Auditoria de Estado de los Caminos del Proyecto Celular GSM 400 K

Auditoria de Estado de los Caminos del Proyecto Celular GSM 400 K

INSTITUTO TECNOLÓGICO DE COSTA RICA
ESCUELA DE INGENIERÍA EN CONSTRUCCIÓN

Figura PUN 054-1. Camino con material gravoso suelto en todo el trayecto.

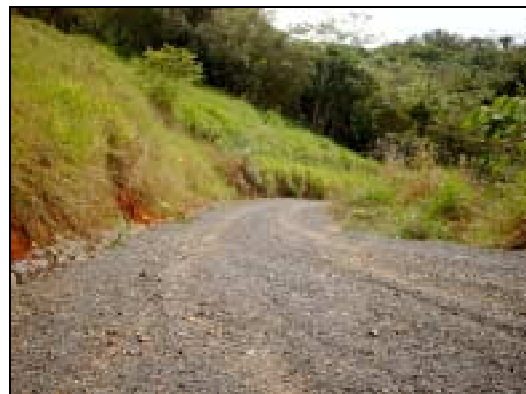
Todo el camino se encuentra con material granular suelto y las pendientes presentes son menores al 25%; el acceso vehicular se dificulta.
